**Vysvětlení a změna zadávací dokumentace č. 8
dle ust. § 98 odst. 3 zákona o zadávání veřejných zakázek, ve znění pozdějších
předpisů (dále jen „ZZVZ“)**

Podlimitní veřejná zakázka na stavební práce zadávaná v otevřeném s názvem „**Mateřská škola Praha Dubeč**“ zahájena dne 31. 3. 2025 odesláním oznámení o zahájení zadávacího řízení k uveřejnění způsobem podle § 212 ZZVZ.

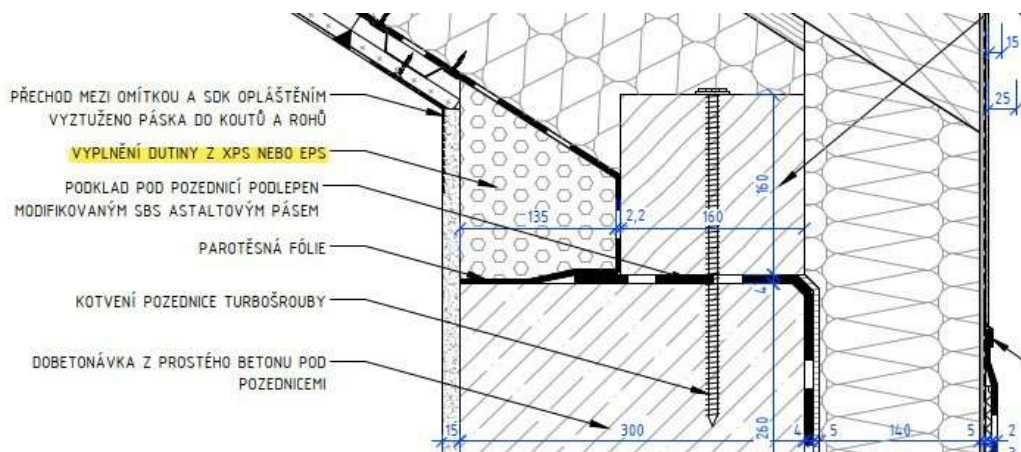
Žádáme o vysvětlení, kde je v soupisu prací SO 101 D.1.1 – MŠ položka pro dodávku a montáž fóliové parozábrany ze skladby šikmé střechy R/03.

nosná	krokve z rostlého smrkového dřeva 100x180mm meziprostor vyplněn tepelnou izolací z MW	třída dřeva C20, vlhkost max. 15%, opatřeno impregnací proti dřevokazným houbám a hmyzu	180,0
parotěsná	fóliová parozábrana, materiál polyetylen, plošná hmotnost 140 g/m2 tl. 0,25 mm	spoje přelepeny systémovou páskou	-

Doplněno položky označeny barevně

D09.1 | HYDROIZOLACE STŘECH
 MŠ

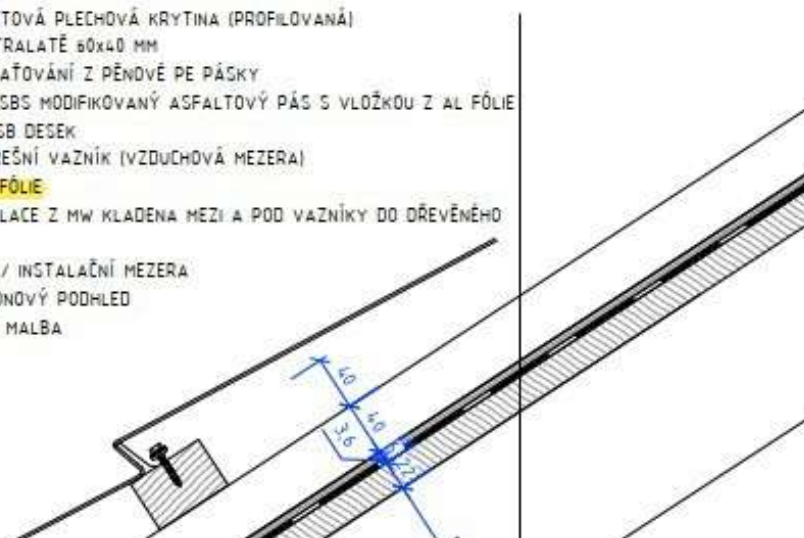
Žádáme o vysvětlení, kde je v soupisu prací SO 101 D.1.1 – MŠ položka pro dodávku a montáž parotěsné fólie nad tepelnou MW izolací pod sbíjeným střešním vazníkem (viz detail D09.1).

Doplněno položky označeny barevně.

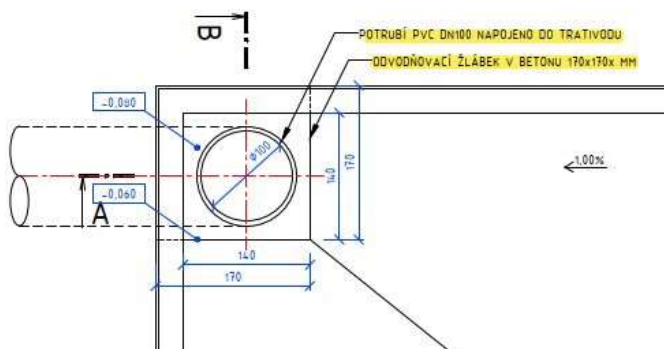
Žádáme o vysvětlení, kde je v soupisu prací SO 101 D.1.1 – MŠ položka pro dodávku a montáž kačirkové lišty proti splavování kameniva na ploché střeše (viz detail D09).

- KAČÍRKOVÁ PVC LIŠTA PROTI SPLAVOVÁNÍ
- KAMENIVA, UMÍSTIT V ZÓNĚ ALESPŮŇ 500 MM POD VÝTOKOVÝM KOLENEM

Doplněno položky označeny barevně.
